VARIANTE N°4 AL PIANO STRUTTURALE VARIANTE N°7 AL REGOLAMENTO URBANISTICO

CONTRODEDUZIONI ALLE OSSERVAZIONI E CONTRIBUTI PERVENUTI

Aprile 2019

Oss. 18.80

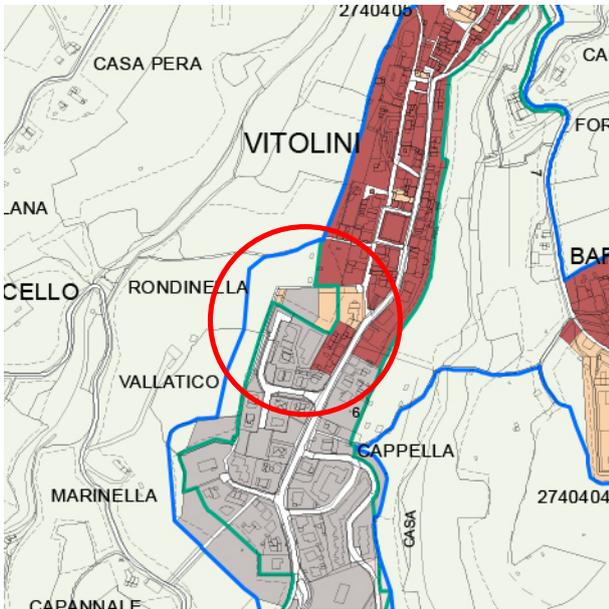
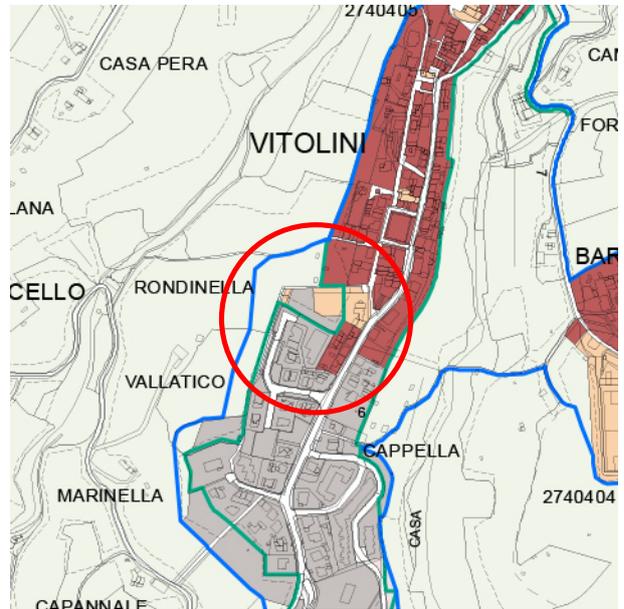
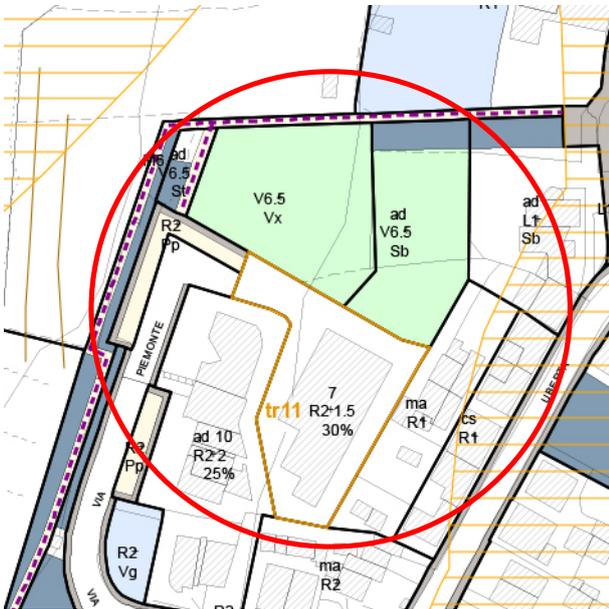
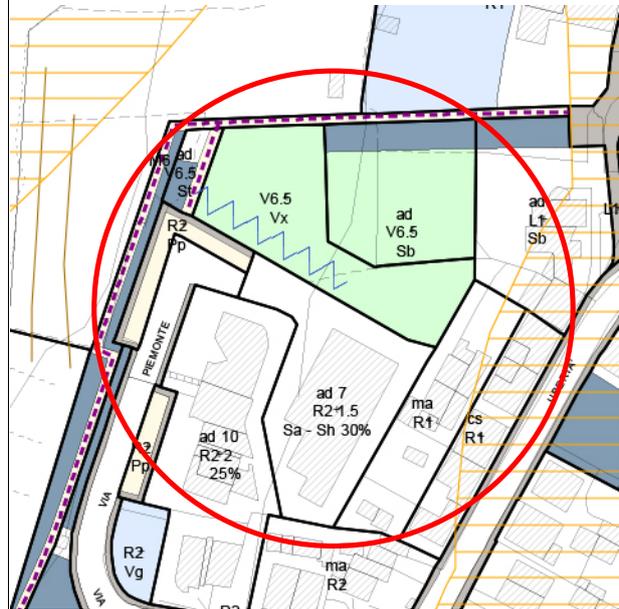
80) Tav. 21 variata – per mero errore non sono state riportate le modifiche di cui alla 5° variante semplificata al R.U., che invece è correttamente riportata nella Tav.21 vigente;

Oss. 18.81

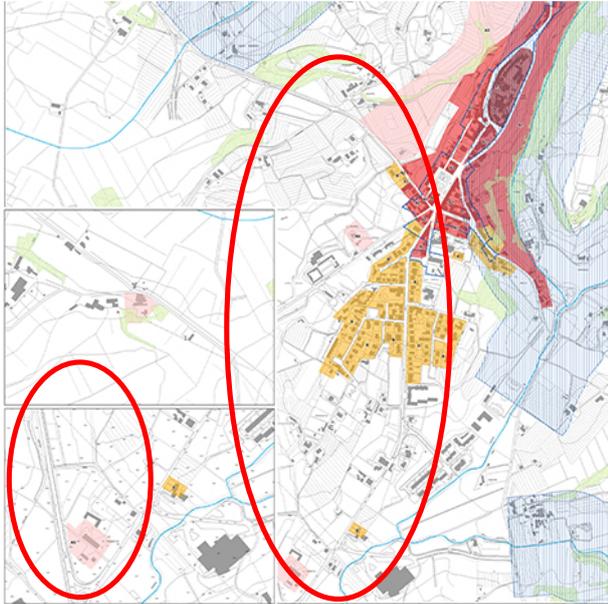
81) Q.C.01 Verifica dei vincoli sovraordinati – si ritiene necessario inserire la Forra dei Baldi in coerenza con l'elenco E del Piano Paesaggistico e con le tavole del Piano Strutturale vigente, anche se non in conformità con le cartografie del Piano Paesaggistico, che sono state oggetto di osservazione da parte dell'ufficio;

Oss. 18.82

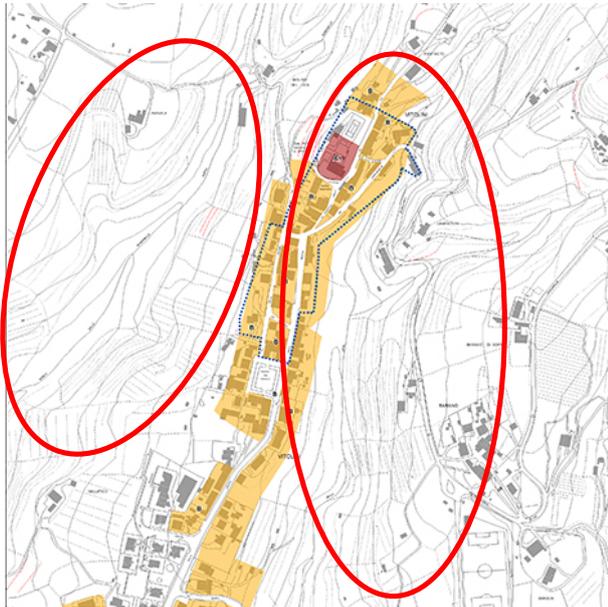
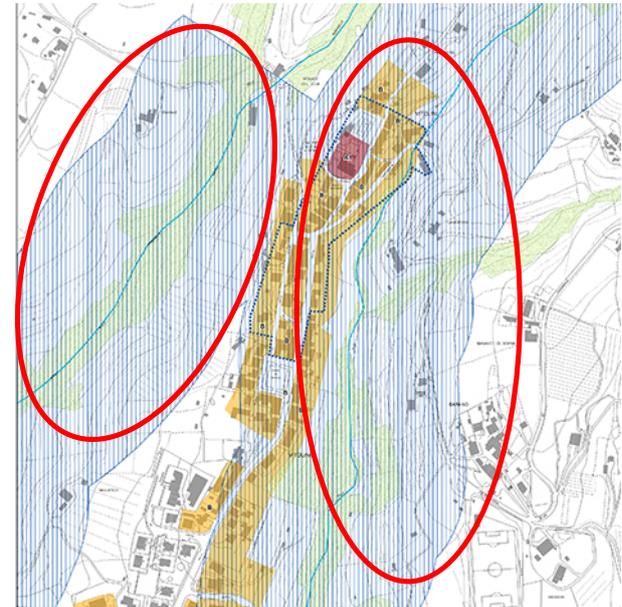
82) Q.C.02 Verifica dei vincoli sovraordinati – si ritiene che per mero errore non siano state riportate le fasce di 150 metri dai fiumi;
